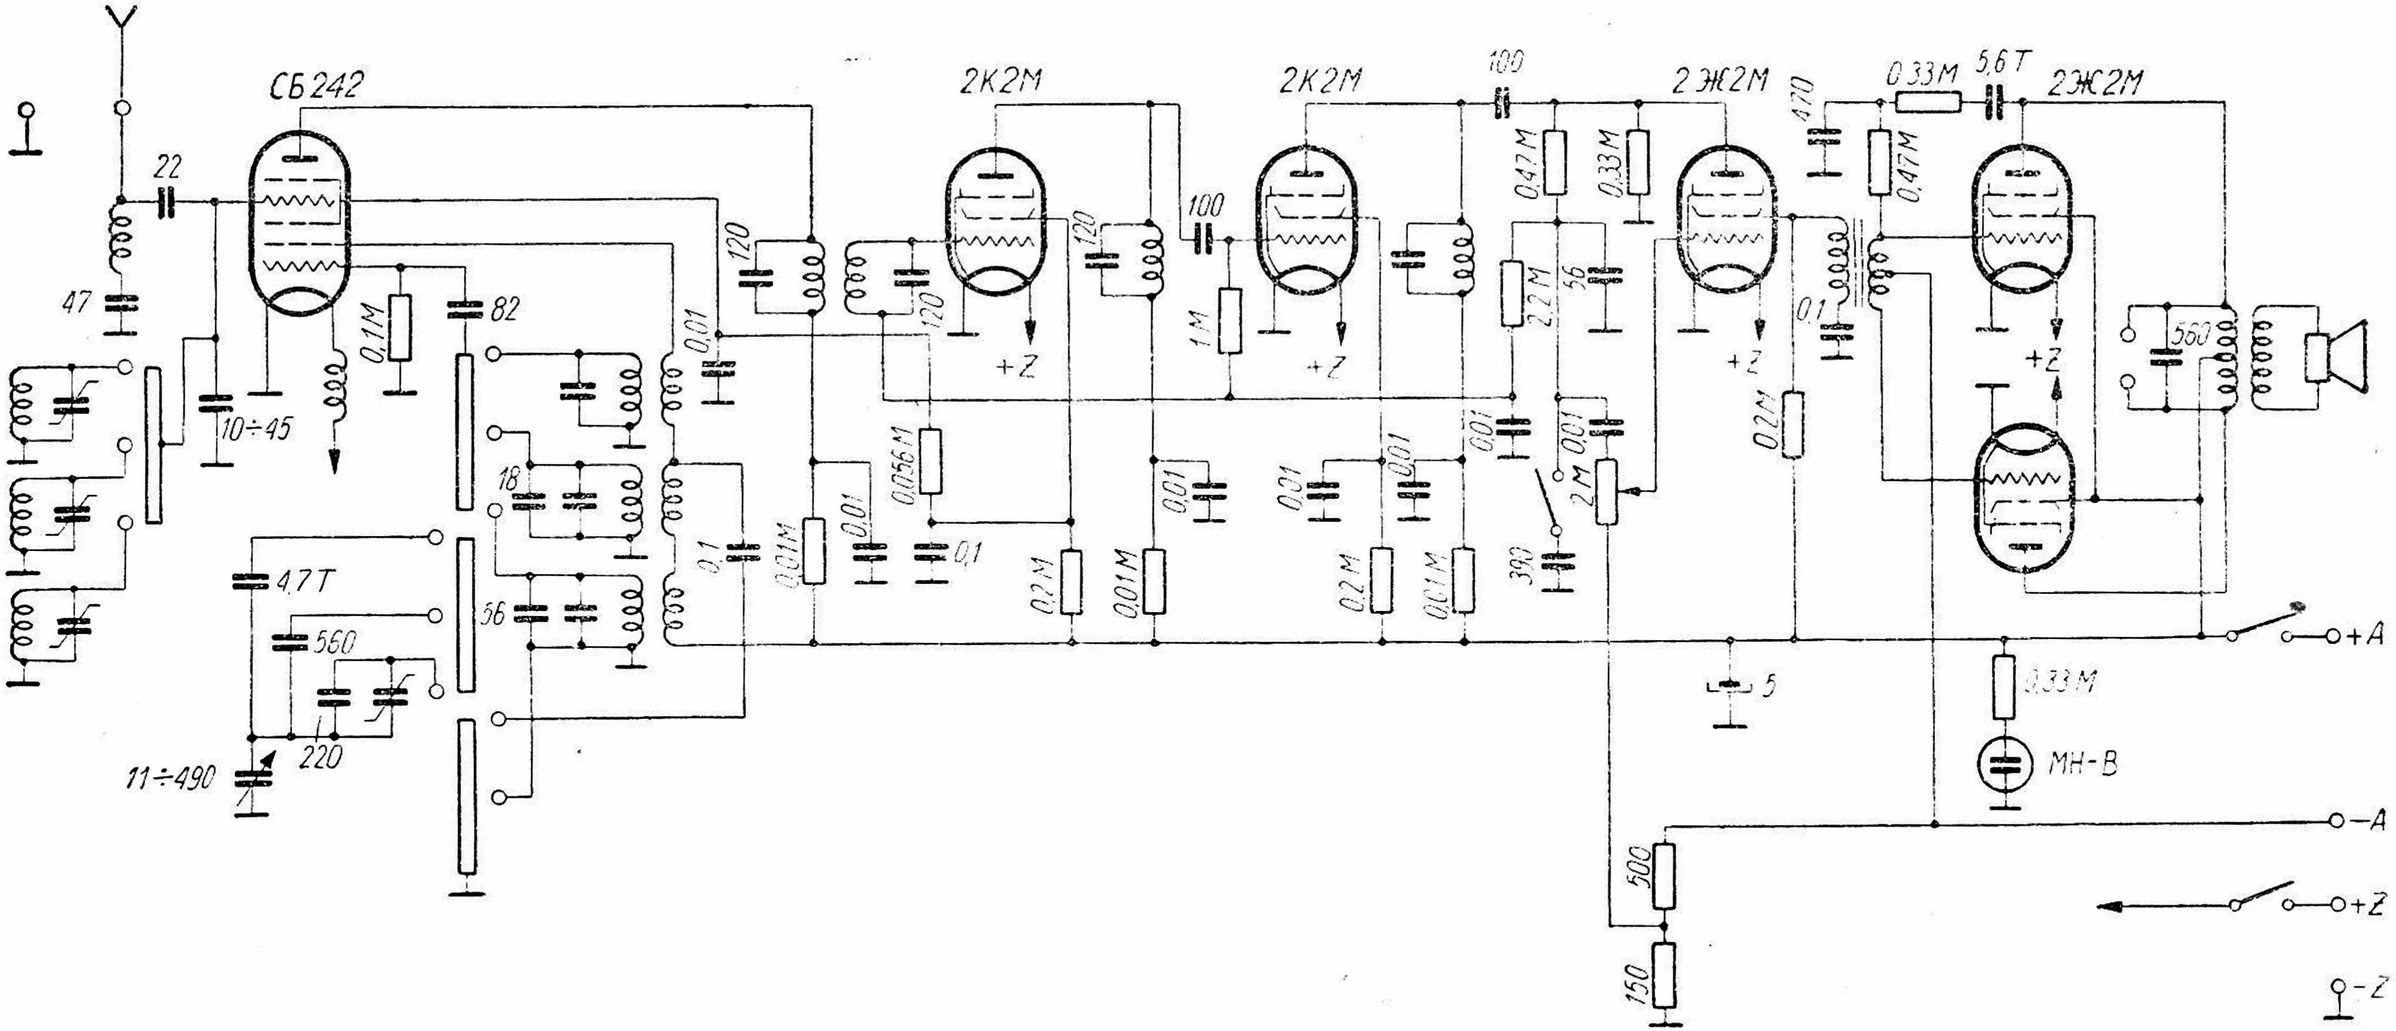
Uwaga. Na schemacie powinien być kondensator zmienny 10 ÷ 450 pF (obwód siatkowy lampy СБ 242) zamiast kondensatora stałego 10 ÷ 45 pF
